**Fra:** Asbjørn Nagell Toft  
**Sendt:** fredag 13. oktober 2023 08:29  
**Til:** Trond Bertelsen  
**Emne:** SV: 156/144  
**Vedlegg:** Naboliste\_156\_144\_13.10.2023\_08.14.pdf

**Fra:** Trond Bertelsen <[trond@bolig-eiendom.no](mailto:trond@bolig-eiendom.no)>  
**Sendt:** torsdag 12. oktober 2023 14:51  
**Til:** Asbjørn Nagell Toft <[asbjorn.n.toft@austrheim.kommune.no](mailto:asbjorn.n.toft@austrheim.kommune.no)>  
**Emne:** 156/144

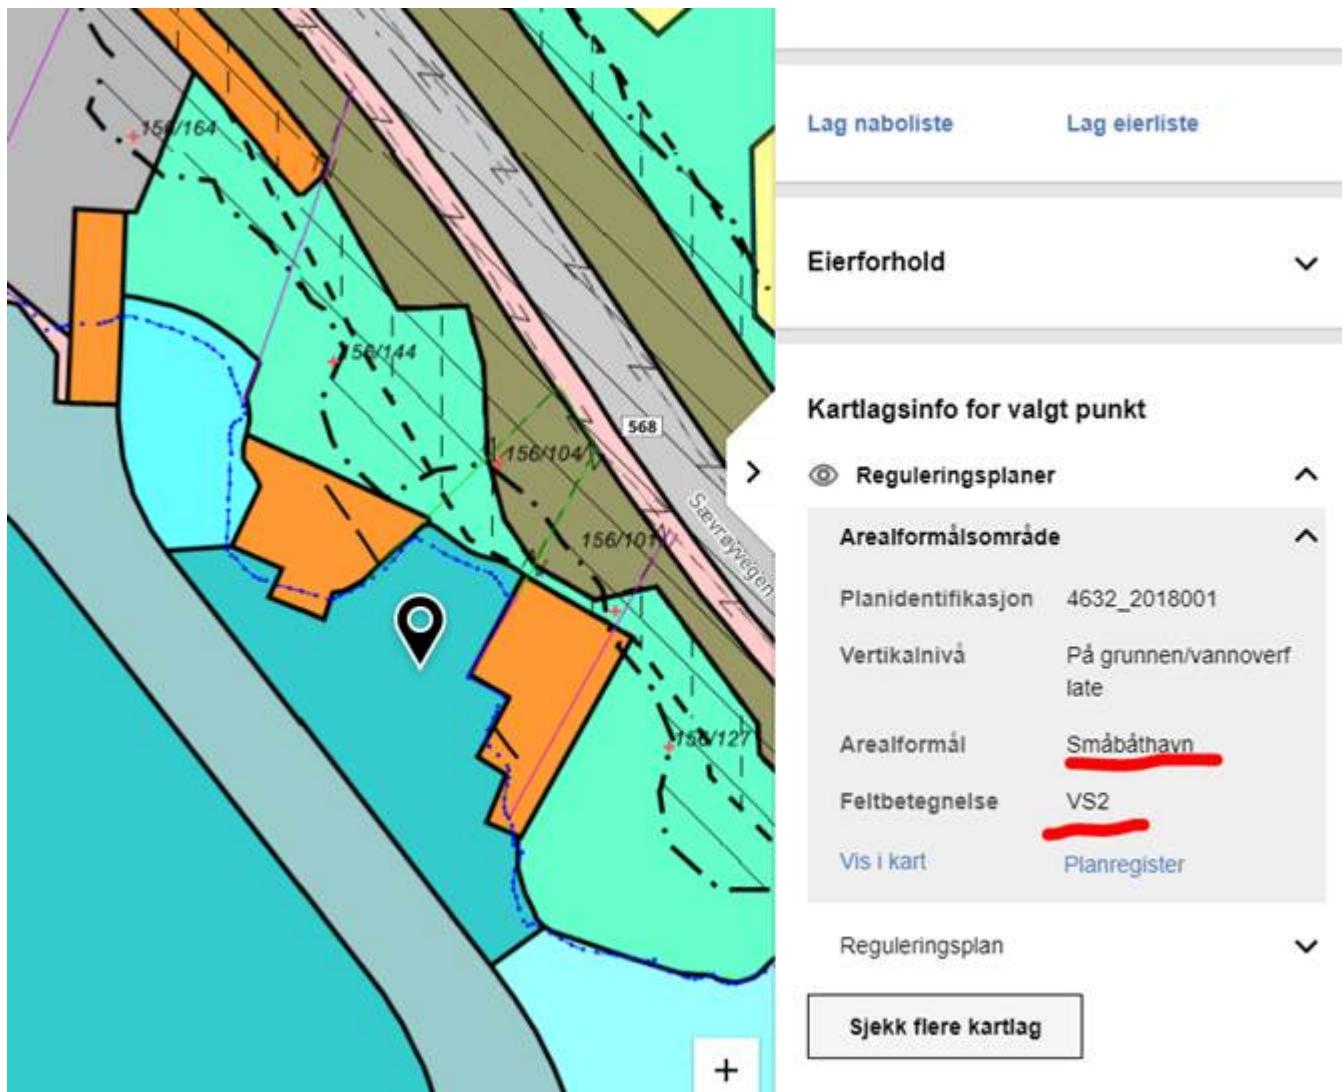
Her er måla mine:

Om du og eventuelt din nabø i sør vil ha ei flytebrygge her i det mørkeblå området innafor, så vil kommunen vera positiv til dette etter søknad.  
Båtar som er fortøyd og flytebryggjer må ikkje vera plassert farleiområdet utanfor.

Det som du gjer rundt naustet ditt må vera som ein kai/gangveg til naustet, ikkje sjå ut som terrasse, det er ei føresegen som peikar på dette, sjå her:
